調査報告書

日本の原子炉に導入された一次冷却系部材、

炭素異常に関するレビュー

顧客: GREENPEACE GERMANY

図6 JCFCの最大炭素濃度予測モデル(JCFC資料より作成)

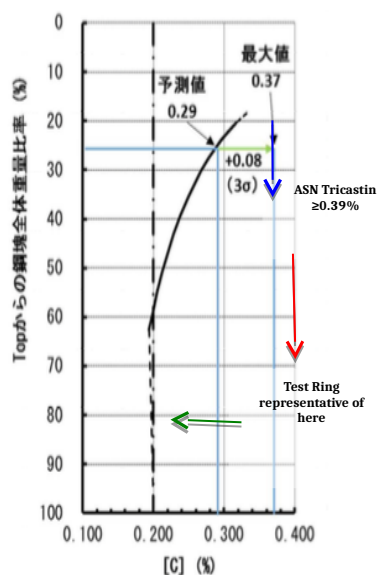
フランスに供給されたSGボトム・チャンネル・ヘッド部材では、鋼塊のグロス・サイズは120tで、そのうちトップ側ディスカード量は20%で、機械加工切削量は約6%だった。このサイズの鋼塊に関するJCFCの予測モデル(図6)では、トップ側の26%のディスカード(切り取り+機械加工)で0.29%の炭素濃度となると計算された。実際は、JCFCは、トリカスタン1号及び3号機のSGボトム・チャンネル・ヘッドについてASNが報告しているのが $\geq 0.39\%$ であるのに対し、最大値0.37%と評価した。

まず、もしこの予測モデルが、フランスの SG ボトム・チャンネル・ヘッドの製造に適用されていれば—そして適用されなかったと信すべき確たる理由はない—当時の炭素濃度予測レベル 0.29% と極めて明白な不均一性のアレバの仕様を満たしたはずがない。つまり、部材は廃棄処分となったはずである。

ステップ D は、マクロ偏析領域の存在についての評価を炭素レベル予測式によって行うことを認めている。これは、JCFC や JSW が採用しているもので、ブルーム切捨段階における鋼塊サイズに非常に大きく左右される。フランスの SG ボトム・チャンネル・ヘッドに関する JCFC の予測式アプローチが完全に失敗したことは極めて明らかである (図 6 参照)³⁰。

図 7 : マクロ偏析ゾーンの向きと位置の変化 (日本鋳鍛鋼の資料より作成)

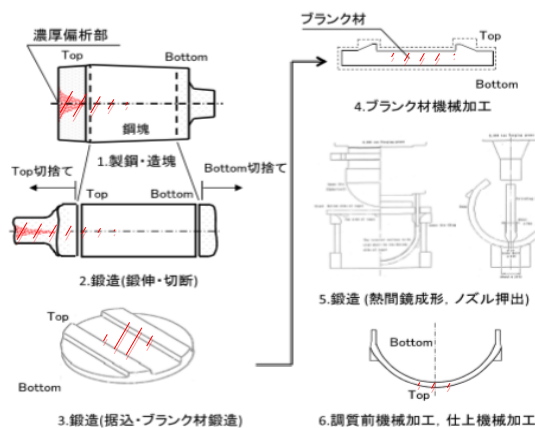
図 7 は、おそらくは SG ボトム・チャンネル・ヘッド用に採用された JCFC の鍛造プロセスにおいてマクロ偏析領域の向きと位置が変わっていく様子を示したものである。一部のマクロ偏析領域が残った場合—図 7 で示されている状態—エンジンの根は伸びてブルームに残る (第 2 段階)。そして、ブルームが時計方向に 90 度回転して、据込鍛造によってマクロ偏析領域がブランクの頂部に広がり、これが下加工、荒加工される (第 3 及び第 4 段階)。最後に、荒加工されたブランクが熱間形成用にひっくり返され、マクロ偏析領域は完成した部材の外側表面に残ることになる (第 6 段階)。

図 8 : SG ボトム・チャンネル・ヘッドとテスト・リング

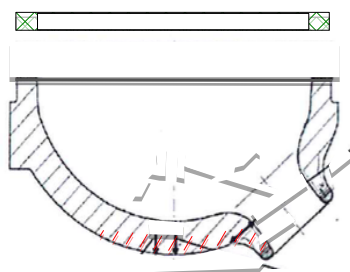
図 8 は、完成した SG ボトム・チャンネル・ヘッドで、元々はブルームの頂部だった外部表面にマクロ偏析領域が存在している様子を示している。明確にするために、ヘッドから離して示してあるテスト・リングは、ヘッド製造ののちの段階でトレパン方式によりヘッドから切り離される。このテスト・リングから化学分析や材料靱性 (シャルピー) や延性 (伸び%) の物理テストを行うためのサンプルが採られる。つまり、化学分析や物理特性において、テスト・リングは切り取られたブルームの下方部分を代表するものであり (図 7 を参照)、チャンネル・ヘッドの外側表面に残存するマクロ偏析の指標にはならないのである。

36 基の SG ボトム・チャンネル・ヘッドが JCFC の品質管理体制をどのようにすり抜けてフランスの供用 NPP に組み入れられたのかという点で二つの説明が考えられる。JCFC がまず、鋼塊の炭素レベルを不正確に予測した予測式アプローチに依存しすぎ、そして、次に、テスト・リングから採られた材料サンプルが、完成した部材全体を代表するものと想定したということかもしれない。後者の想定が正しいと言えるのは、部材に不均一性がない場合のみであるが、フランスで後に実施されたテストは、そうではないことを確実に示している。

FIGURE 10 CASE 5 LATERAL FORGING PROCESS - 260T INGOT FOR FUKUSHIMA DAINI 2 AND 4

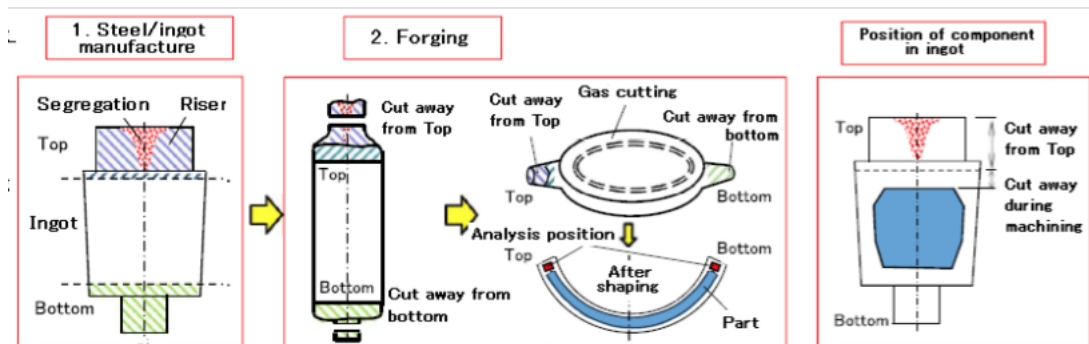
福島第二原発の 2 号及び 4 号機と志賀 1 号機は、それぞれケース 5 と 6 によって 260t と 90t の鋼塊から、これもまた鍛造により製造された。ケース 5 は、他のすべてと異なり、ブルームが横向きにされ、残存する正及び負マクロ偏析領域があれば、それらはすべて、図 10 に図示されているように、ひし形の間段階製造物の「耳」の部分に位置する。

ケース 5 のもう一つのユニークに見える特徴は、鋼塊のディスク割合を決める予測モデルについて JCFC が全く言及していないことである。

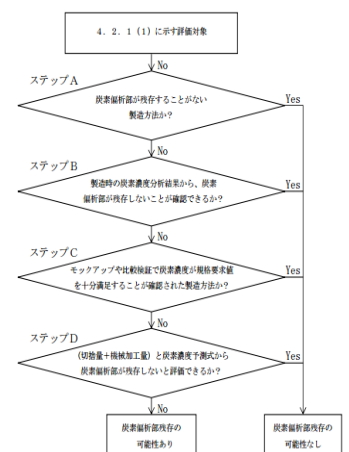
また、JSW はその回答において鋼塊に正マクロ偏析が存在すること、そして、RPV のボトム・ヘッド部材に残存部分があることを認めているのは興味深いことである。

「...炭素偏析は鋼塊 Top 側軸心に生じやすいことから、これを除去するために鍛造初期に押湯の部分的な切捨を実施している。また、回転成形にて生じる余肉によって炭素偏析領域を除去している。最終製品は、鋼塊復元イメージに示す通り、成分濃化部が無い領域に位置することから、C 量 0.26wt.% を超える偏析の残存はない。」

これは、製造技術のため JSW の鍛造には正マクロ偏析領域は存在しないとの 9 月の NRA のステートメント [文末注 25 参照] と完全に矛盾する。実際、まったく正反対に、JSW は予測式に従って中間プレート機械加工段階で偏析領域を除去するというのであるから、偏析不均一性の存在を認めているのである。
